**Forum mondial de l'harmonisation des Règlements
concernant les véhicules**

Groupe de travail de la sécurité passive

**Règlement ONU n° 145 (Systèmes d'ancrage ISOFIX,
ancrages pour fixation supérieure ISOFIX et positions i-Size)****Proposition de série 01 d'amendements au Règlement ONU
n° 145 (Systèmes d'ancrages ISOFIX, ancrages pour fixation
supérieure ISOFIX et positions i-Size)*****Communication de l'expert des Pays-Bas**

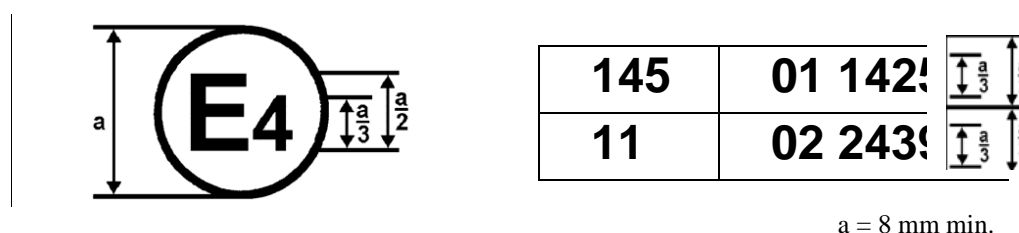
La marque d'homologation ci-dessus, apposée sur un véhicule, indique que le type de ce véhicule a été homologué aux Pays-Bas (E4), en application des Règlements n°s 145 et 11*. Les numéros d'homologation signifient qu'aux dates où ces homologations ont été accordées, le Règlement ONU n° 145 était ~~sous sa forme originale~~ **modifié par la série 01 d'amendements** et le Règlement ONU n° 11 ~~était dans sa~~ **par la série 02 d'amendements.** ».

Figure 1
Zone de l'ancrage pour fixation inférieure : vue latérale
 (dimensions en millimètres)

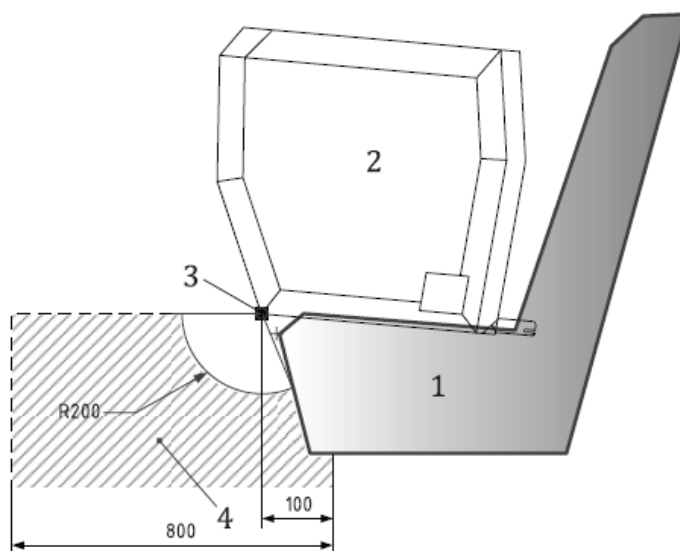
- 5.4.2 Nombre et emplacement**
- 5.4.2.1** Chaque place pour dispositif de retenue pour enfants peut être équipée d'un ou de deux ancrages pour fixation inférieure, situés dans les zones indiquées dans les figures 1 à 3 de l'annexe 6, conformément aux spécifications ci-après.

- 5.4.2.1.1** Dans le cas des positions ISOFIX, on obtient un point de référence pour les mesures en installant le gabarit ISO/R2 sur le siège du véhicule conformément au Règlement ONU n° 16. Si le siège est réglable, il doit être reculé au maximum.

- 5.4.2.1.2** Dans le cas des positions non ISOFIX, on obtient le point de référence pour les mesures en installant le gabarit ISO/R2 sur le siège du véhicule selon la procédure de positionnement de l'enveloppe décrite à l'annexe 7. Si le siège est réglable, il doit être reculé au maximum.

Figure 2
Zone de l'ancrage pour fixation inférieure : vue de dessus

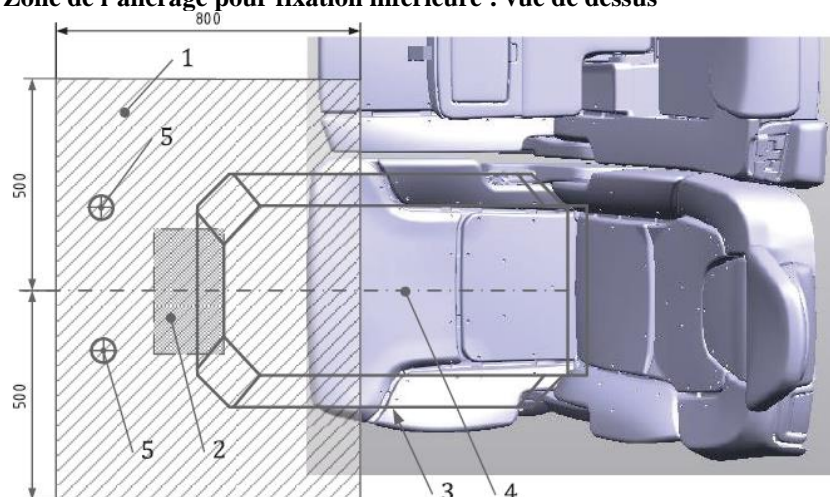
- 5.4.2.3** Les ancrages pour fixation inférieure ne peuvent pas être placés dans la zone prévue pour une jambe de force, telle qu'elle est définie aux paragraphes 5.2.4.2 et 5.2.4.4 (le volume imparti au socle de la jambe de force).

Figure 3
Point de référence et sens de la force d'essai

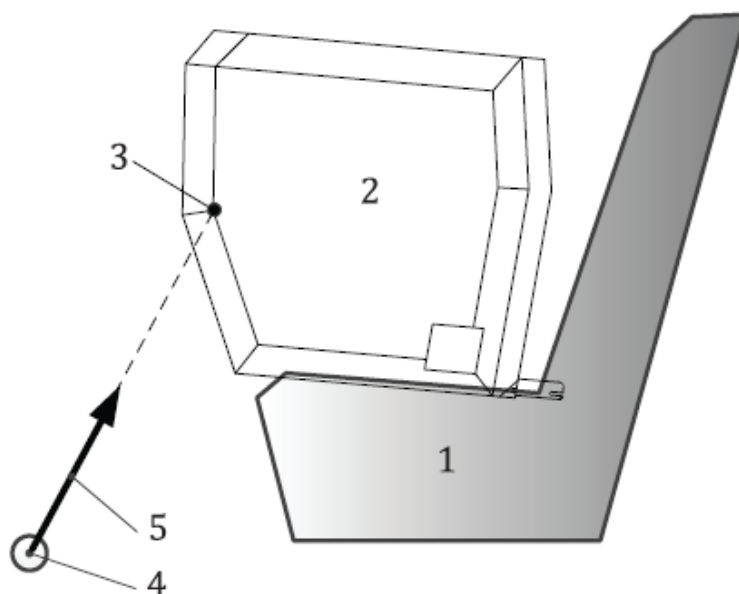
- 6.3.4** La force :
- 6.3.4.1** Est appliquée dans un sens déterminé en fonction du point de référence pour le sens de la force, avec une tolérance de ± 20 mm dans tous les sens indiqués dans la figure 3 de l'annexe 6, le point de référence pour le sens de la force étant situé latéralement sur l'axe longitudinal de l'enveloppe ISO/R2 ;
